Notificaci3n de Aclaraciones N°1

En relaci3n al proceso de Licitaci3n Bases N° 006/2016: "ADECUACI3N DE AULAS Y CENTRO DE COMPUTO EN FACULTAD DE HUMANIDADES DE LA UNIVERSIDAD DE EL SALVADOR", se han realizado las siguientes preguntas:

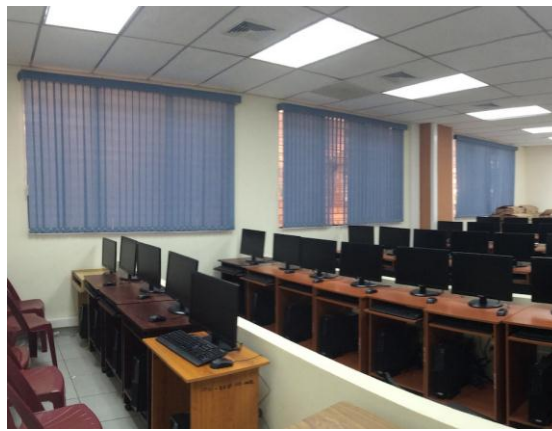
¿Las persianas verticales de paneles tipo “Nakar” son las mismas persianas de paneles deslizantes? De ser posible proporcionar imagen ilustrativa del tipo de persiana que esperan ofertemos?

Las persianas verticales de paneles, tipo Nakar son según ilustración:
